**Relazione tecnica istruttoria  
ai sensi dell'art. 252 c. 4 del D.Lgs. 152/2006 e s.m.i.,  
redatta secondo le indicazioni della Delibera n. 181/2022 del Consiglio SNPA,  
relativa al documento**

**Complesso industriale Greenswitch**

**Zona industriale Ferrandina (MT)**

**Sito di Interesse Nazionale di Val Basento**

*Figura 2. Inquadramento dell'area Greenswitch nell'ambito dell'area vasta ex Liquichimica (Rif. Stralcio documentazione Eni Rewind)*

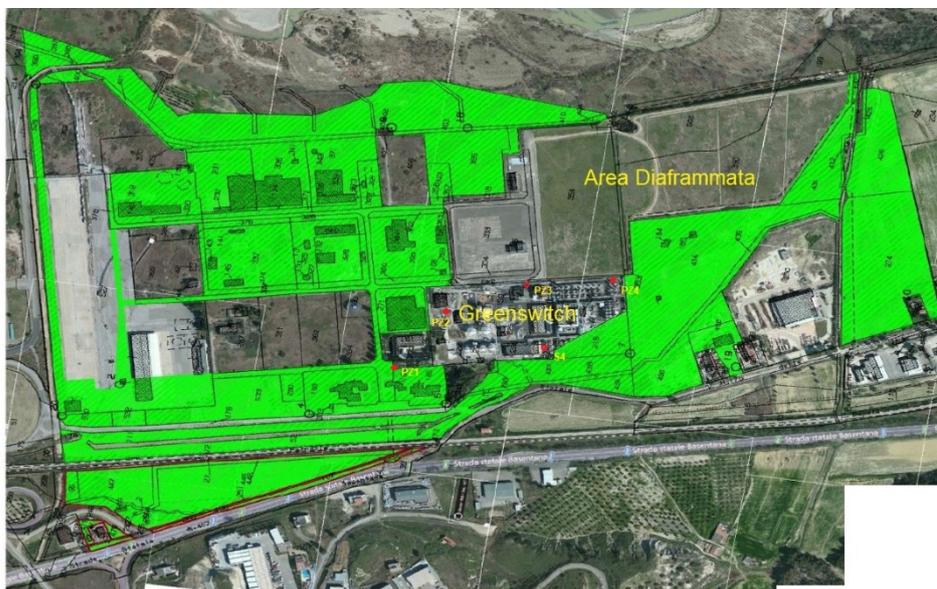
Riguardo alla necessità di interventi di MISE/MIPRE per la presenza e possibile fuoriuscita della contaminazione a partire dal POC (posto in corrispondenza del piezometro PZ4), si fa presente che il sito Greenswitch è all'interno della più vasta area ex Liquichimica, come evidenziato in figura 2, caratterizzata negli anni 2018-2019 dalla società ENI Rewind (area evidenziata in verde in figura 2) e nella quale è in corso la MISE con l'emungimento da 5 piezometri individuati come POC (figura 3).

Inoltre, si ricorda che la zona di valle del sito in esame, in cui è ubicato il piezometro PZ4 dell'Azienda Greenswitch, confina con l'area diaframmata, che viene sottoposta a monitoraggi semestrali (in corrispondenza dei piezometri interni ed esterni alla stessa), non solo per la valutazione dell'andamento della contaminazione ma anche per la verifica del rispetto del gradiente idraulico interno/esterno all'area diaframmata.

Alla luce di quanto sopra descritto si ritiene opportuno monitorare i piezometri del sito Greenswitch con frequenza e modalità da concordare con ARPAB.
